Oeverlanden

Participraat

De Oeverlanden - westelijke strandjes e.o. | oost

Informatieavond 30 oktober 2023

Oost

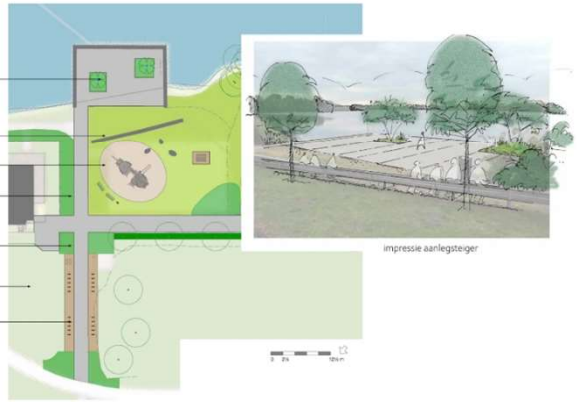
Jammer dat het skateveld weggaat, er is mi al genoeg speelplek voor de hele jonge kinderen. Evt speeltoestel laten ontwerpen door kunstenaars uit de buurt zou nog wel leuk kunnen zijn

graag de klok bij de lange bank terug!

Goed dat er minder verharding komt.

Er zijn bij de oeverlanden veel winterzwemmers. Een droge en windvrije omkleedplek zou fijn zijn

Heuvel inzaaien? Eerst braam en Japanse duizendknoop bestrijden. Graag inheemse bomen (kers, appel?)

Graag DOUCHE plaatsen op elk strandje en een tweede (rijdende) horeca/foodtruck/ijscokar + VAST openbaar toilet dat het hele jaar open is

In eerder participatie oktober 2022 is gezamenlijk besloten dat dit skateveld weggaat. We gaan een speelschip plaatsen die gecertificeerd is en gevarieerde speelaanleidingen biedt voor de leeftijdsgroep 4+

De stationsklok gaan we terugplaatsen.

Voor een shelter is geen gemeentelijke standaard en is erg vandalisme gevoelig. Daarom negatief advies ontvangen en niet opgenomen in het ontwerp.

We hebben een Japanse duizendknoop protocol waar we ons aan houden. Er worden geen nieuwe bomen geplaatst.

We gaan geen extra gebouw plaatsen waarin je kunt verblijven omdat dit vandalisme gevoelig is. Je kunt dit landschappelijk gezien niet inpassen. Losse douche is ook niet mogelijk vanwege vandalisme gevoeligheid.

Boulevard

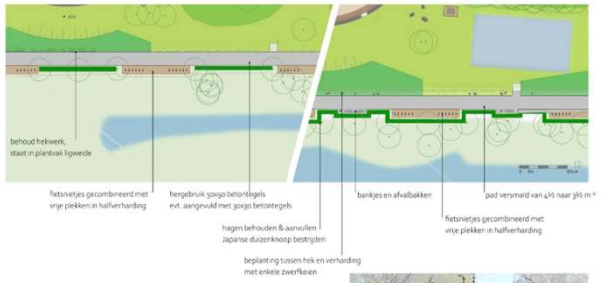
Smalle strook lang het hek maaien gaat een stuk sneller zonder zwerfkeien. Beplanting inheems, bloemrijk gras

Zwerfkeien worden niet meer opgenomen in het plan. Beplantingsplan wordt opgesteld in samenspraak met Oeverlanden Blijven en beheer Gemeente Amsterdam.

West

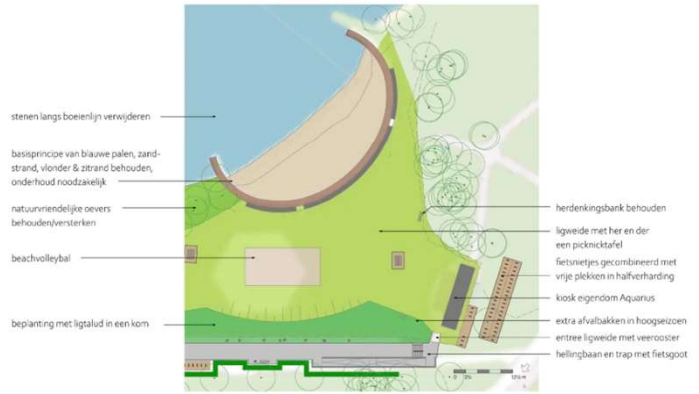
Aan de uiterste westrand van het strandje is het hekwerk en het wildrooster dat moet voorkómen dat bezoekers met honden op de ligweide/strandjes komen. Volledig gesloopt. Graag ZSM herstellen om hondenpoep te voorkómen. Graag frequente controle.

Kiosk oogt niet gezellig en is vaak dicht.

Hellingbaan houden als uitgang onderhoud met forse aanhanger. Soms ook vrachtwagens, hulpdiensten. Keren op boulevard niet mogelijk. Fietssluis die open kan?

Graag hekken 3 stuks rondom basketbal veld, om de bal binnen te houden

2 meter hoog, netjes graag aan de ring!

Graag ook een ander horecapunt/foodtruck/ijscokar naast of in plaats van Aquarius

We gaan dit hekwerk en roosters herstellen bij de aanleg van de boulevard. Honden zijn niet toegestaan op de strandjes.

Deze kiosk is niet in eigendom of beheer van de Gemeente.

De trap in het ontwerp is gewijzigd naar een hellingbaan in het ontwerp. We brengen in eerste instantie geen fietssluis aan.

Hekken toevoegen valt niet binnen de visie natuurlijke uitstraling. Twee meter is te hoog hiervoor.

Aquarius is niet in eigendom van de Gemeente Amsterdam.

Strandje oost en ligweide

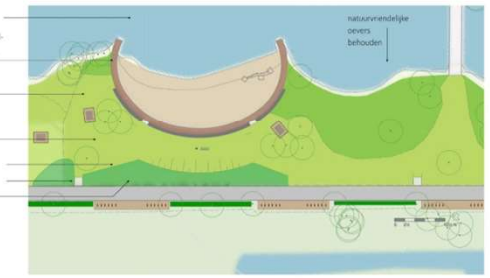
Indien er te weinig budget is dan hekken deels beplanten met klimplanten en geen talud en beplanting aan de kant van de ligweides. Dat scheelt ook ophoping van vuil en onderhoud. Dank voor de goede informatie en avond.

Graag hekwerk én wildroosters ZSM herstellen, zodat honden absoluut niet op de ligweide en strandjes kunnen komen. Degene die tegen dit verzoek zal reageren "ruimt natuurlijk altijd de poep van zijn hond op". Maar anderen doen dat niet!

ergens een klein deel voor naturisten

Graag een douche plaatsen op elk strandje

Mocht er te weinig budget zijn is dit een goede suggestie.

We gaan dit hekwerk en roosters herstellen bij de aanleg van de boulevard. Honden zijn niet toegestaan op de strandjes.

Tijdens de inspraakperiode ontwikkelstrategie door verschillende partijen afgewezen. Onder andere doordat het een te kleine locatie is.

Een losse douche is niet mogelijk vanwege vandalisme gevoeligheid.

Eiland

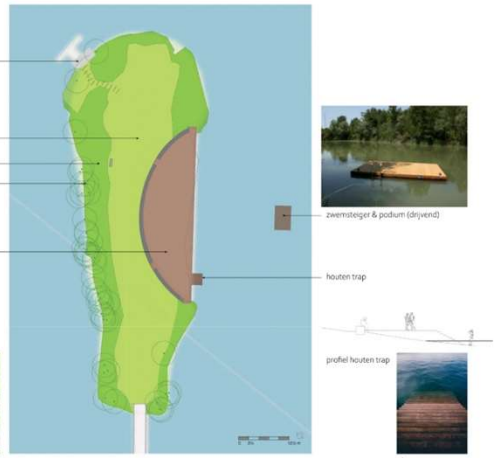
Graag speeltoestellen laten staan

Ja! De speeltoestellen zijn oud maar worden nog wel gebruikt. Kunnen die blijven staan?

graag speeltoestellen laten staan!

De speeltoestellen zijn juist leuk.. laten staan. In het midden van boulevard kan men fitnessapparaten plaatsen.. Zoook vaste wc...betonnen kruk. Hufterproof...

Er zijn op deze plek veel winterzwemmers die ook met regen zwemmen. Een droge en windvrije omkleedplek zou fijn zijn

Wilgen aan noordoostkant knotten waar mogelijk. Lichter en veiliger. Braamsturwelen westzijde verwijderen.

Speeltoestellen gewoon laten staan

We behouden de speeltoestellen op het eiland. Waar nodig wordt een nieuw passend toestel geplaatst.

We behouden de speeltoestellen op het eiland. Waar nodig wordt een nieuw passend toestel geplaatst.

We behouden de speeltoestellen op het eiland. Waar nodig wordt een nieuw passend toestel geplaatst.

We behouden de speeltoestellen op het eiland. Waar nodig wordt een nieuw passend toestel geplaatst. We gaan geen extra gebouw plaatsen waarin je kunt verblijven omdat dit vandalisme gevoelig is. Je kunt dit landschappelijk gezien niet inpassen. Fitness apparaten zijn in de bijeenkomst oktober 2022 afgevallen.

We gaan geen extra gebouw plaatsen waarin je kunt verblijven omdat dit vandalisme gevoelig is.

Uit het "Natuurwaardenonderzoek Noordelijke Oeverlanden" blijkt dat de koppen (waaronder dus de noordoostkant) van het eiland een hoge natuurwaarden hebben. Daar moeten we dus voorzichtig zijn met beheer.

We behouden de speeltoestellen op het eiland. Waar nodig wordt een nieuw passend toestel geplaatst.
